**[ID: 5732] Procedura di Verifica di assoggettabilità a V.I.A., ai sensi dell'art. 19 del D.Lgs. 152/2006. Progetto "Passante di Bologna – Demolizione e ricostruzione Viadotto Reno e Ponte Savena (modifica configurazione di progetto approvato)**

**Nota esplicativa**

**Controdeduzioni alle condizioni ambientali contenute nel**

**parere RER Prot. 08/02/2021.0105490.U**

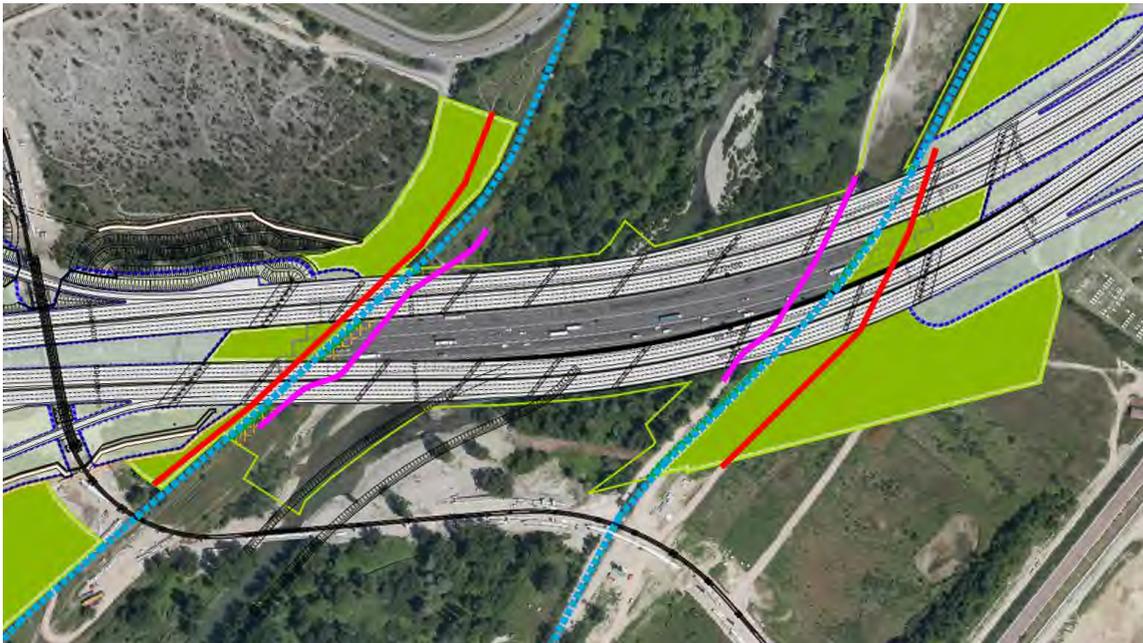
*Si segnala per la tratta Porta Reno – Triumvirato l'importanza di considerare il passaggio della Ciclovía del Sole previsto dal PUMS della Città metropolitana. E 'necessario che il progetto preveda gli spazi sufficienti (in senso verticale e orizzontale) per l'inserimento dei percorsi ciclabili o ciclopedonali al di sotto del nuovo ponte sul Reno.*

Negli elaborati specifici citati è possibile verificare che i percorsi ciclopedonali sono al di sopra delle linee di esondabilità dei fiumi e canali limitrofi. In particolare:

- Porta Reno – Triumvirato: area situata esternamente agli argini del fiume Reno
- Fiume Reno: le viabilità bianche di servizio poste in area esondabile saranno ripristinate al termine dei lavori
- Porta Navile: i percorsi sono situati sulla cima dell'argine tra canale Navile e Battiferro. Le passerelle previste in progetto hanno un franco idraulico di 0,50 m tra la quota dell'argine e l'intradosso della trave.
- Porta San Lazzaro – Fiume Savena: il percorso è situato al di fuori dell'area esondabile. La passerella prevista in progetto ha un franco idraulico di 1,50 m tra la quota TR200 e l'intradosso della trave.

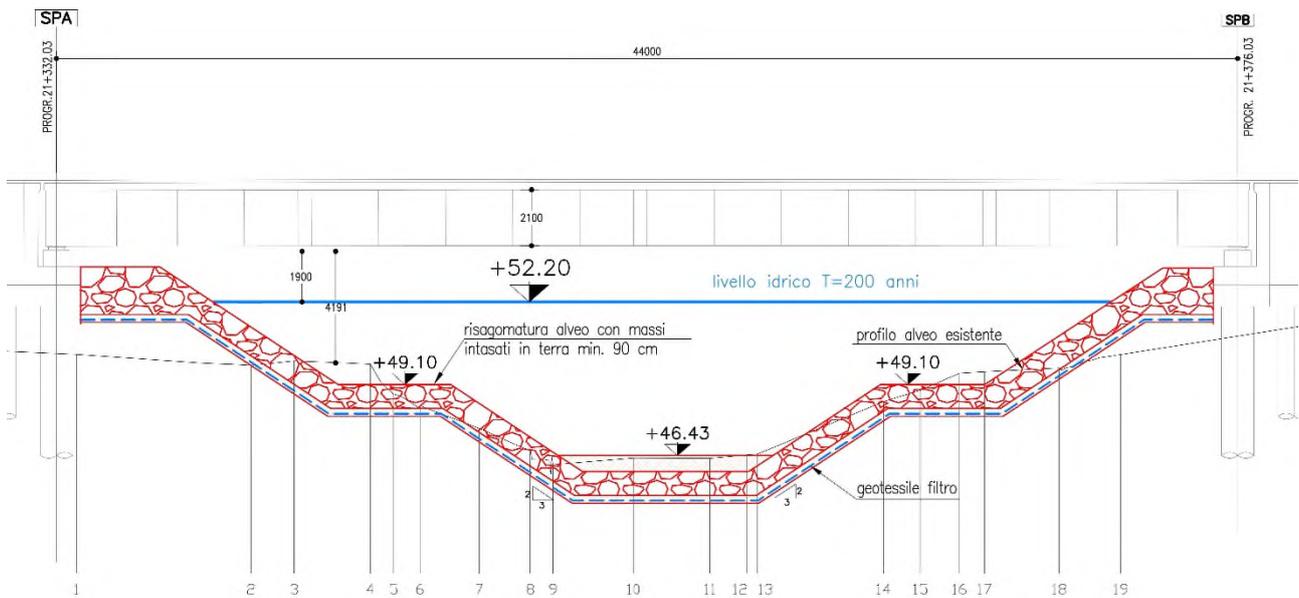
*Per la Porta San Lazzaro, è importante considerare il futuro passaggio della Ciclovía Savena-Idice prevista dal PUMS della Città metropolitana. E 'necessario che il progetto preveda gli spazi sufficienti (in senso verticale e orizzontale) per l'inserimento dei percorsi ciclopedonali al di sotto del nuovo ponte del Savena.*

Il percorso ciclopedonale previsto per Porta San Lazzaro, osservabile negli elaborati all'esame della Conferenza di Servizi 111465-0000-PD-IN-I18-SA012-00000-D-AUA0409, 111465-0000-PD-IN-I18-SA012-00000-D-AUA0410, 111465-0000-PD-IN-I18-SA012-00000-D-AUA0411 e 111465-0000-PD-IN-I18-SA012-00000-D-AUA0412, è compatibile con quanto previsto nella TAVOLA 1.A.1 Biciplan metropolitano – Rete ciclabile per la mobilità quotidiana – Area Urbana di Bologna del PUMS. Il percorso parte dalla stazione

ferroviaria, attraversa un ambito agricolo fino ad un sottovia autostradale esistente, prosegue lungo viabilità locale esistente, attraversa il fiume Savena mediante una nuova passerella e si congiunge a via degli Stradelli Guelfi nel Comune di Bologna.

La predisposizione di un percorso ciclopedonale al di sotto del ponte autostradale del fiume Savena, come da tavola TAVOLA 1.B Biciplan metropolitano – Rete cicloturistica del PUMS, non è compatibile con la risagomatura dell'argine. Si precisa che le dimensioni non sarebbero sufficienti per mantenere il percorso al di sopra dell'area esondabile e non è ipotizzabile alzare il ponte in quanto comporterebbe alzare tutta l'autostrada. Si precisa inoltre che questo percorso sarebbe ridondante rispetto al percorso parallelo citato precedentemente e la sua realizzazione avrebbe un impatto considerevole sulla vegetazione ripariale del fiume.

Figura: schema planimetrico cantiere CO003 SUD con individuazione delle macroaree

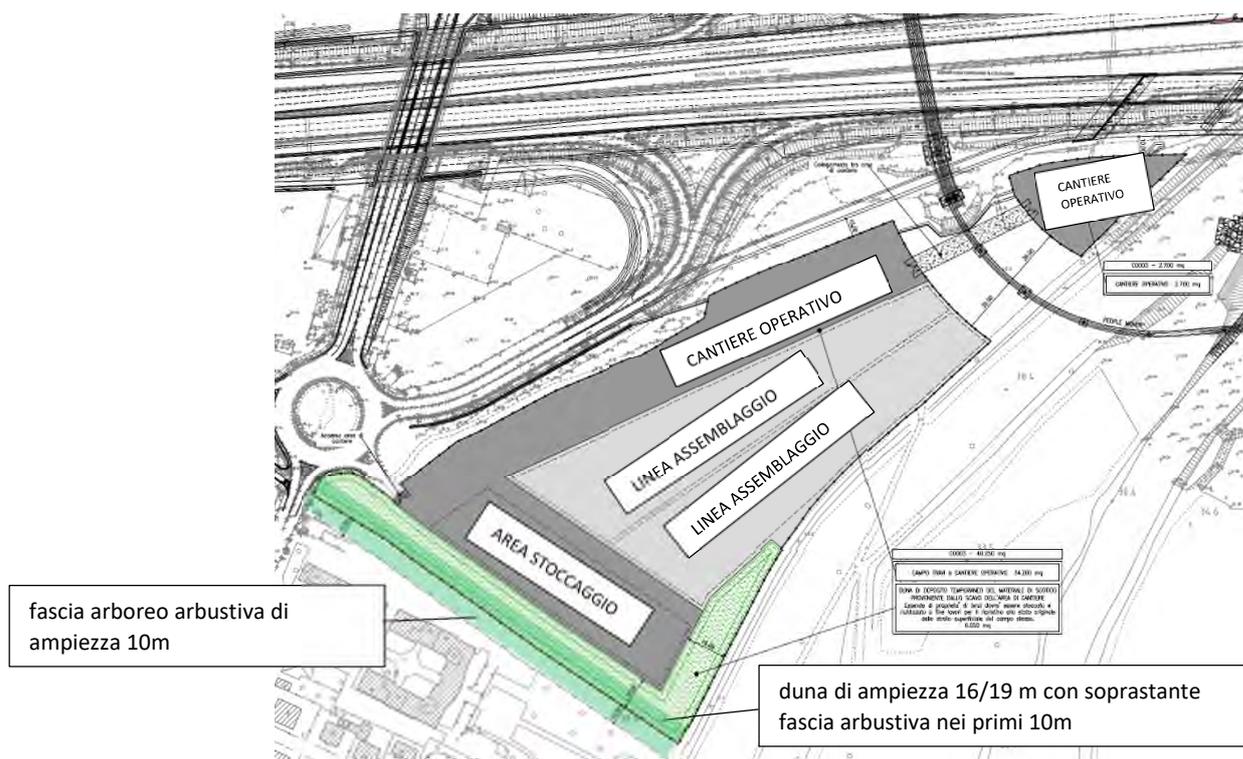
- *per il CO003, si ritiene necessario che la porzione di cantiere più estesa, ubicata a sud rispetto all'infrastruttura ed in sinistra Reno, venga ristretta, allontanando il più possibile il confine meridionale del cantiere dai ricettori più vicini ed impattati acusticamente (ric. n. 188), mantenendo e, se necessario per garantire il rispetto dei limiti acustici, potenziare la misura di mitigazione prevista (barriera alta 6 metri e lunga 189 metri);*

*Per il cantiere CO003, al fine di mitigare i ricettori dagli impatti temporanei da polveri e rumore dovuti alle lavorazioni, si prescrive di realizzare, per tutta la lunghezza del fronte sud del cantiere in prossimità dei ricettori, una fascia arboreo arbustiva a pronto effetto della profondità di almeno 20 metri esterna alla recinzione di cantiere. Si prescrive che il terrapieno previsto per l'accantonamento dello scotico nell'area CO003 sia localizzato a nord della fascia arboreo-arbustiva prescritta, con ulteriore funzione schermante. Il terrapieno dovrà essere inerbito per ridurre la possibilità di diffusione di polveri. Tale progetto dovrà essere concordato con il Comune di Bologna.*

Lo schema planimetrico riportato in figura illustra una più dettagliata ubicazione delle 3 macroaree che evidenzia l'allontanamento delle attività maggiormente impattanti dai ricettori coinvolti.

L'area di cantiere CO003 SUD è stata dimensionata per consentire due linee di assemblaggio in contemporanea e garantire quindi la realizzazione degli impalcati nei tempi previsti. La riduzione della dimensione dell'area comporterebbe l'eliminazione di una linea di assemblaggio e un conseguente allungamento dei tempi di realizzazione dell'intervento in quanto il nuovo viadotto Reno, costituito da 4 impalcati separati si trova sul percorso critico dell'intero lotto.

Tutto ciò premesso si propone per tutta la lunghezza del fronte sud del cantiere in prossimità dei recettori, la realizzazione di una fascia arborea arbustiva a pronto effetto della profondità di 10 metri esterna alla recinzione di cantiere, che verrà quindi arretrata verso nord.

Si conferma inoltre, ad ulteriore mitigazione dei ricettori, il mantenimento della duna già prevista in progetto di altezza 2m con l'integrazione di una soprastante fascia arbustiva di 10m di ampiezza, oltre al mantenimento della barriera acustica già prevista.

*Figura: schema planimetrico cantiere CO003 NORD*

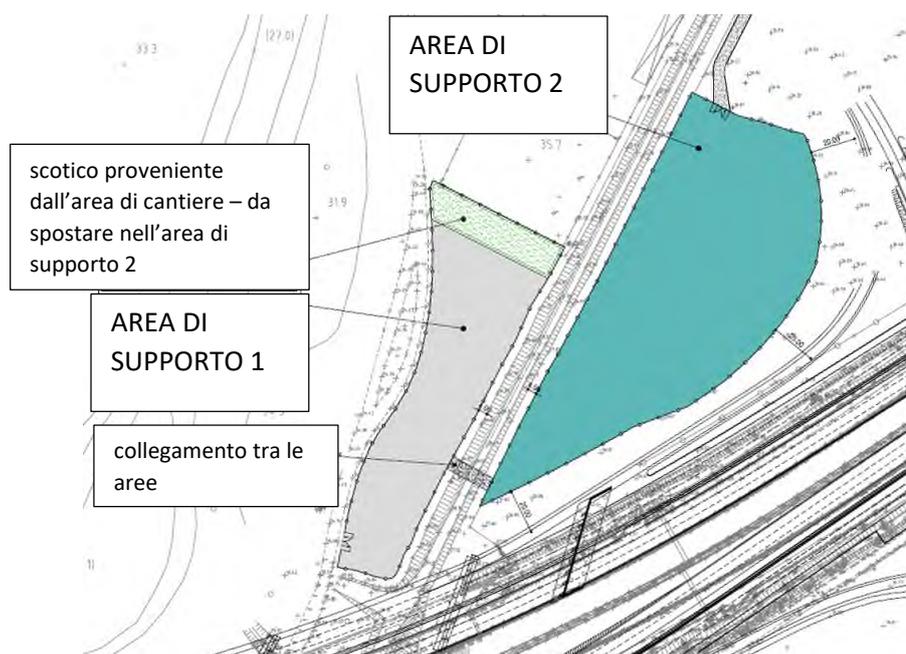
*Debba essere modificata la collocazione della parte del campo CO003 posta in alveo del fiume Reno dove non è possibile garantire la gestione controllata del deposito materiali e/o delle superfici di lavorazione e quindi controllare gli impatti derivanti dal dilavamento delle piene. Si chiede quindi di eliminare o trasferire in luogo idraulicamente più sicuro l'area di supporto 1 e relativo deposito del materiale di scotico del CO003.*

Il cantiere CO003 NORD è costituito da due aree di supporto, denominate area di supporto 1 all'interno dell'argine e area di supporto 2 al di fuori.

In particolare, l'area di supporto 1 verrà utilizzata esclusivamente come ricovero dei mezzi (operanti in alveo) in condizioni ordinarie di magra; in situazioni di allerta gestite nell'ambito del piano di emergenza che verrà sviluppato nel Progetto Esecutivo, tali mezzi saranno spostati nell'adiacente area di supporto 2 al di fuori dell'argine.

Si propone inoltre di spostare il deposito di materiale temporaneo (scotico proveniente dallo scavo dell'area di cantiere) nell'area di supporto 2.

Figura: schema planimetrico cantiere CO004

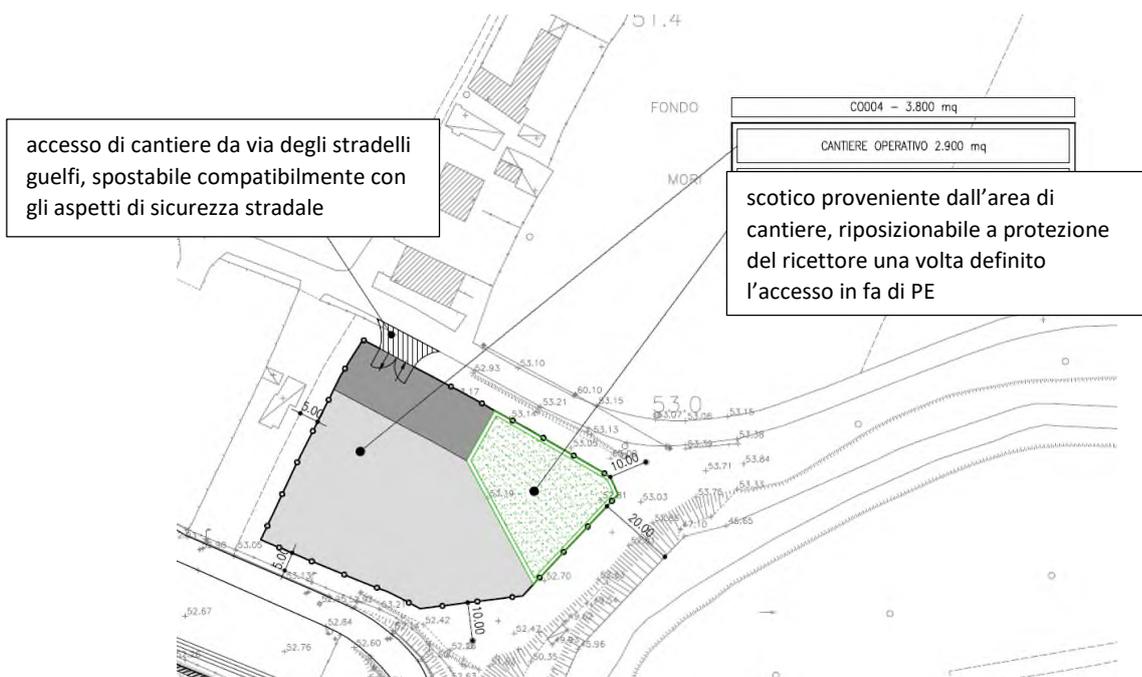
· per l'area di cantiere CO004 si rileva innanzitutto che, a differenza di quanto fatto per il viadotto Reno, non è stato considerato il contributo dei cantieri mobili, in particolare quello relativo alle attività di demolizione del ponte attuale: ciò nonostante, vengono stimati superamenti del limite normativo. Pertanto, si richiede di rivedere l'area del cantiere CO004 in modo da allontanarla dal ricettore maggiormente impattato (ric. n. 2187) su cui viene riscontrato il superamento del limite. Inoltre, per il cantiere CO004 (di durata stimata pari a circa 4 anni) l'accesso all'area è previsto di fronte all'unico ricettore residenziale presente in zona (ricettore 2187), limitando pertanto i benefici derivanti dalla messa in opera della barriera acustica alta 6 m e lunga 63 m lungo il confine nord del cantiere. Si prescrive di valutare una diversa organizzazione del cantiere e dell'accessibilità allo stesso (prevedendo, ad esempio, l'accesso all'area da sud), in modo da estendere la barriera acustica su tutto il confine nord ed evitare quindi la necessità di ricorrere al regime di deroga ai limiti (che, si ricorda, viene di norma concessa per periodi di tempo contenuti e limitati a determinate lavorazioni).

Si specifica che non si è provveduto a simulare la fase di demolizione del viadotto in quanto, in considerazione delle esigue dimensioni dell'opera e della fasizzazione dei lavori che prevede la demolizione parziale di strisce di impalcato in 4 fasi lontane temporalmente, con una durata complessiva di poche giornate l'impatto di tale attività sui ricettori risulta essere marginale rispetto alla durata complessiva dei lavori. Si provvederà in sede di progettazione esecutiva a valutare anche questa attività.

Quello individuato è l'unico accesso prevedibile per l'area, in quanto l'accesso da sud dovrebbe avvenire facendo transitare i mezzi di cantiere all'interno dell'area privata dell'impianto HERA. Si propone quindi di mantenere l'accesso da via degli stradelli guelfi, allontanando il più possibile l'accesso dal ricettore, compatibilmente con gli aspetti di sicurezza stradale. E' inoltre possibile rivedere l'organizzazione dell'area di cantiere spostando la duna di materiale di scotico (proveniente dallo scavo dell'area di cantiere e avente funzione di mitigazione) di fronte al ricettore come ulteriore mitigazione oltre alla barriera acustica già prevista.
